COMMUNE DE PUISEAUX
(Loiret)

PÉRIMÈTRES DE PROTECTION DU CAPTAGE D'EAU POTABLE DE LA RICORNE (328-4-34)

AVIS HYDROGÉOLOGIQUE

18 novembre 2011

COUPE DU FORAGE
(document Montavon n° 1068, 20/02/1976)

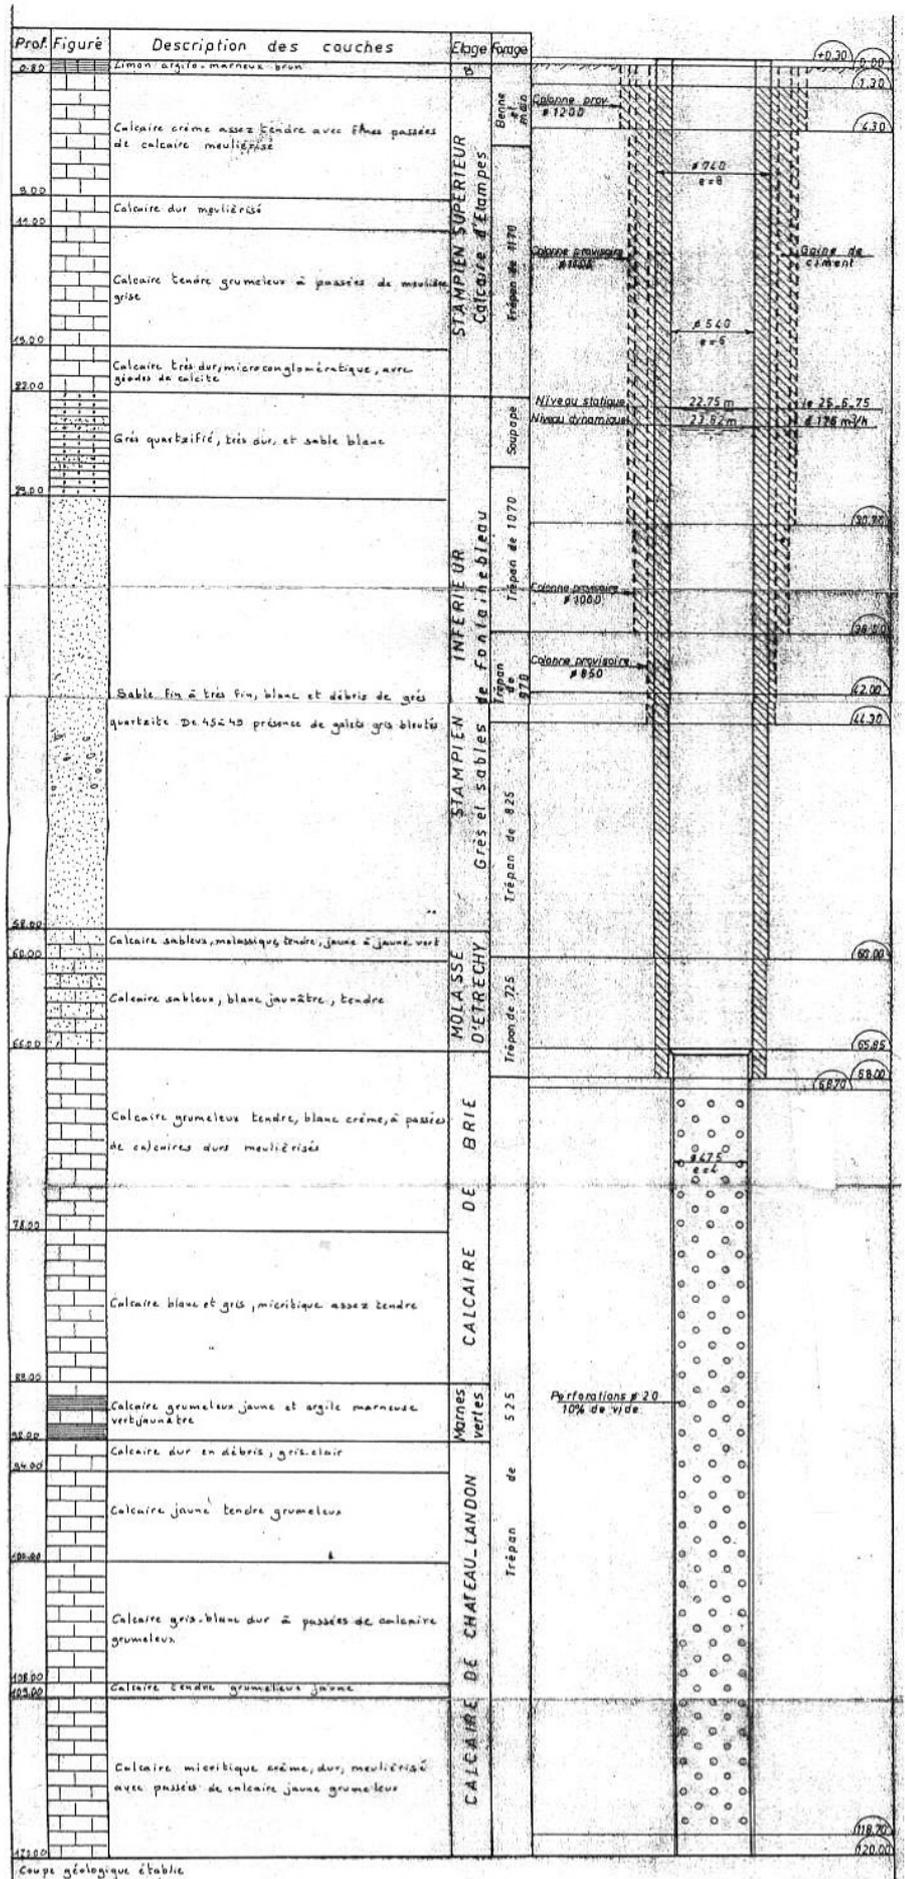
- La molasse d'Etrechy ne se différencie pas bien du sable de Fontainebleau sur la diagraphie de rayonnement gamma (cf. annexe 2 du rapport 2010). Cela pourrait expliquer ce qui est connu un peu au nord-ouest : l'existence d'une communication directe entre ces deux couches et parfois un envahissement du calcaire de Brie par le sable très fin de Fontainebleau. Cependant, le grand diamètre du forage à cette cote et la présence de la cimentation rendent l'enregistrement du rayonnement gamma peu fiable.

- La diagraphie de rayonnement gamma n'a pas mis en évidence l'Argile-verte entre 88 et 92 m. Le rapport Eau-&-Industrie conclut donc à une probable communication directe entre les deux réservoirs calcaires Brie et Champigny appelés dans ce cas « Calcaire de Château-Landon », bien connu plus au sud.

- La base du Calcaire de Champigny n'a pas été atteinte ; par référence à l'ancien forage, la base du calcaire serait à 150 m de profondeur.

- La cimentation descend jusqu'à 68 m de profondeur. On ne connaît pas le mode opératoire et il n'y a pas dû y avoir de test de contrôle. On ne peut garantir la bonne exécution de l'ouvrage.

CÔNE D'APPEL ET ISOCHRONES DE TRANSFERT

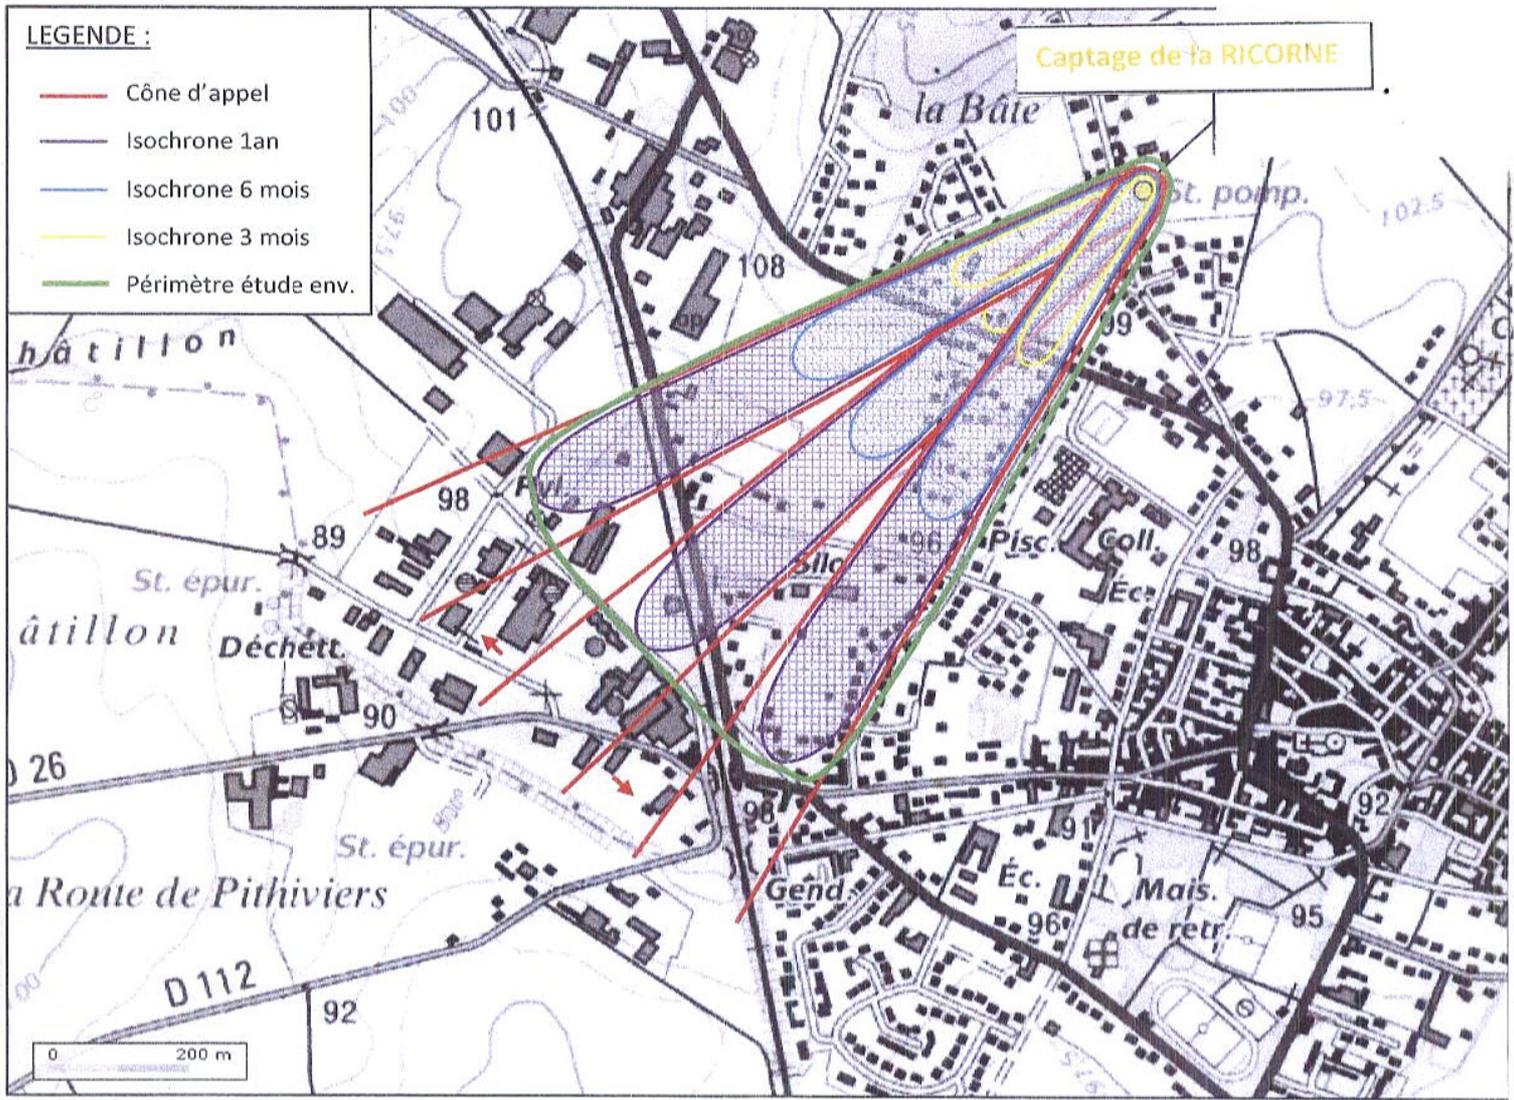
Les courbes tiennent compte des fluctuations du sens d'écoulement de la nappe. Leur extension dépend très fortement de la porosité cinématique du réservoir, jointe à la hauteur utile correspondante. Ce paramètre de porosité ne pouvant être déterminé avec plus de précision, il demeurera une incertitude sur l'extension des courbes et par voie de conséquence sur celle des périmètres de protection. Ce qui veut dire qu'il est impossible de garantir la protection du captage d'une façon absolue.

Débit pondéré :	48 m ³ /h	
Hauteur « utile » :	54 m	(valeur très incertaine)
Porosité :	5 %	(déduite de la hauteur utile pré-citée)
Pente de la nappe :	0,1 %	
Transmissivité :	0,001 m ² /s

La largeur du front d'appel indiquée est de 167 m, mais il faut tenir compte de l'incertitude (ou des variations) sur le sens d'écoulement de la nappe.

**VARIATIONS DES TENEURS EN NITRATE
1989 – 2011**

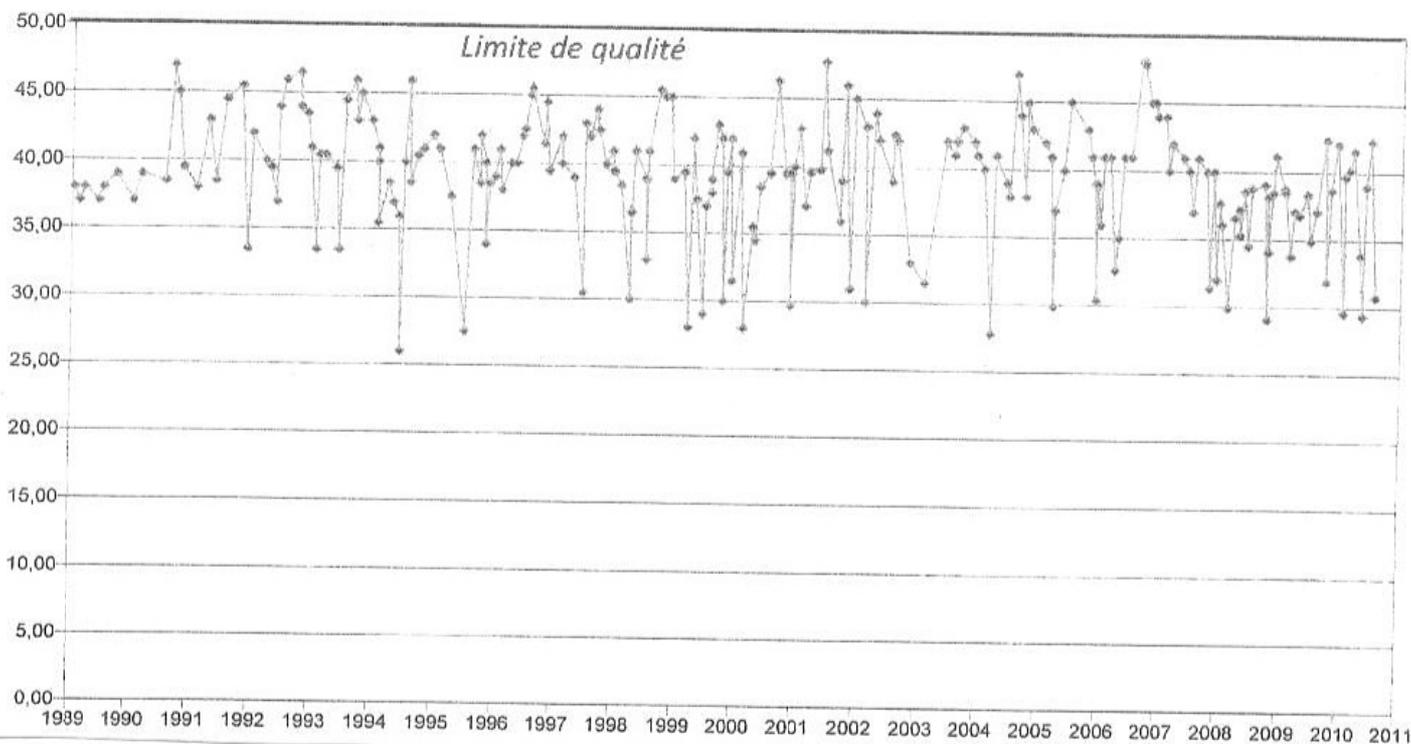
- Les teneurs sont élevées (moyenne de 40 mg/l), avec des pointes frisant la limite de potabilité (jusqu'à 48 mg/l).
- Les variations sont très rapides (plus de 10 mg/l entre 2 mesures) et d'une grande amplitude (sauts de 26 à 48 mg/l).
- On n'observe pas de tendance d'évolution depuis 1989.

> Les deux couches productrices ne présentent pas un même degré de pollution et la teneur mesurée dépend du temps écoulé entre le démarrage de la pompe et le prélèvement (cf. p.33). Cependant, l'écart mesuré lors du test est de 9 mg/l, alors que ceux observés sur le graphique dépassent 20 mg/l. Cette explication n'est peut être pas suffisante.

→ Il est donc indispensable que ce temps écoulé soit noté pour tout prélèvement d'eau.

**CAPTAGE D'EAU POTABLE DE LA RICORNE
(328-4-34)****PÉRIMÈTRES DE PROTECTION**

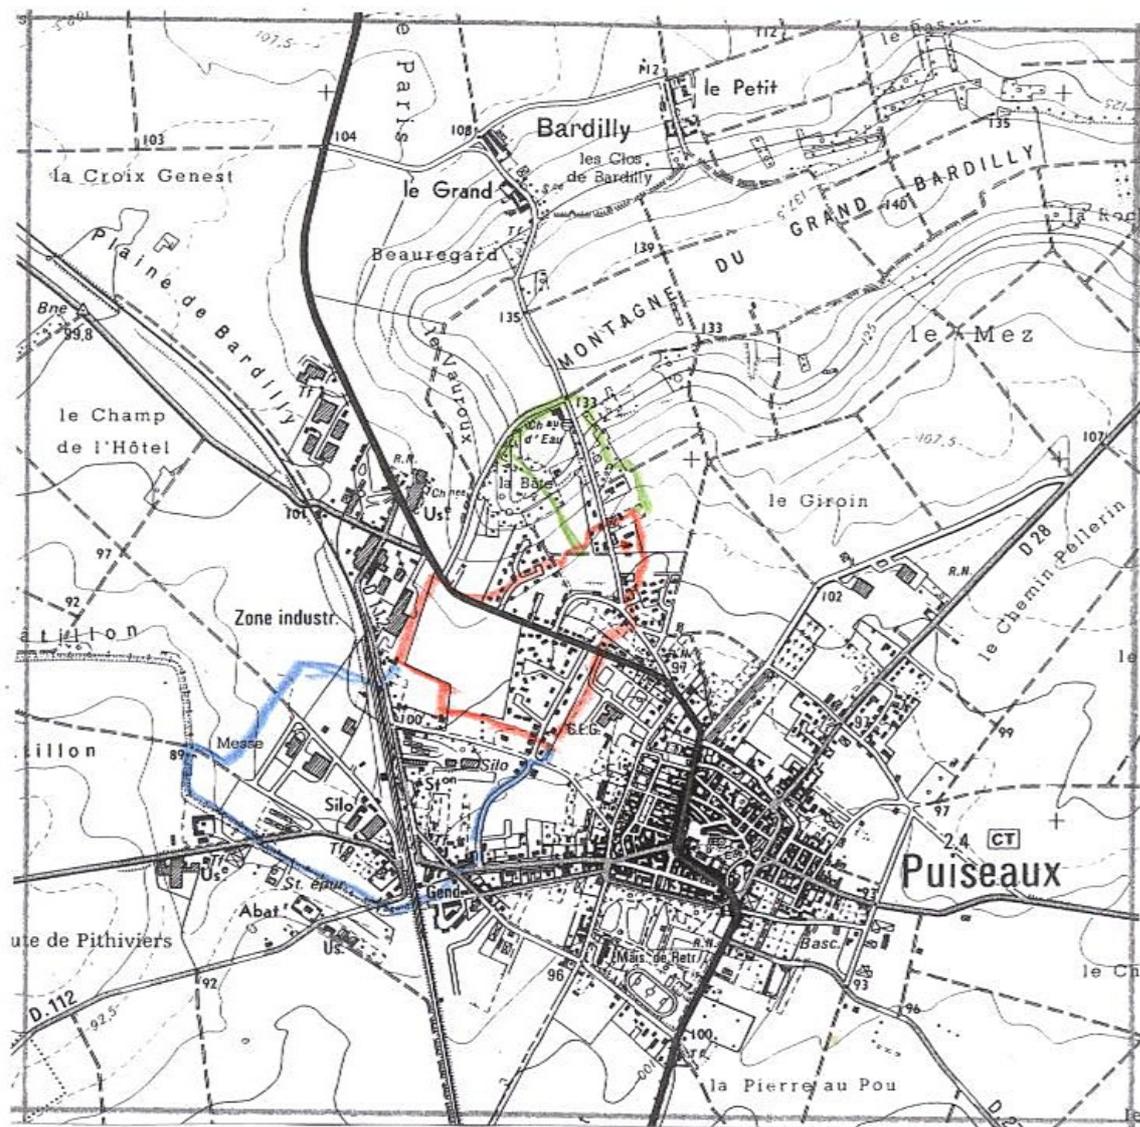
Je propose 3 périmètres répondant aux conditions particulières et distinctes présentées dans le chapitre « environnement » :

- en amont topographique du captage,
- dans le cône d'appel du captage, pour un temps de transfert de 6 mois,
- sur la zone industrielle située dans le cône d'appel (recommandation de l'ARS).

- L'extension de la zone urbanisable.
- La création d'activité industrielle ou artisanale.
- Tout dépôt de produit ou matière susceptible d'altérer la qualité des eaux (déchets, ordures ménagères, produits de traitement agricole, engrais, ...) hors récipients déplaçables prévus à cet effet.
- L'implantation de canalisations ou le stockage d'hydrocarbures (hors chauffage pour particuliers).
- L'épandage ou l'infiltration d'eaux usées d'origine domestique ou industrielle et de boues de station d'épuration ou de curage.
- Puits et forages, quelque soit leur profondeur et quelque soit leur utilisation, sauf pour un captage public d'alimentation en eau potable. Les ouvrages d'infiltration sont donc interdits.

- Puits et forages, quelque soit leur utilisation sauf pour un captage public d'alimentation en eau potable.
- Tout dépôt à l'air libre de produit ou matière susceptible d'altérer la qualité des eaux : déchets, ordures ménagères, produits de traitement agricole, engrais, ...
- Tout stockage de produit polluant ou inflammable liquide ou soluble de plus de 5 m3. Les cuves de fioul pour particuliers ne sont donc pas concernées.
- La construction d'installation collective d'épuration d'eaux usées domestiques ou industrielles.
- Les élevages hors surface étanche, drainée.

- Forages d'exploitation d'eau dans le même aquifère.
- Tout ouvrage absorbant.
- Toute nouvelle installation entrant dans la catégorie ICPE par les produits liquides ou solubles qu'elle fabrique, utilise ou stocke.
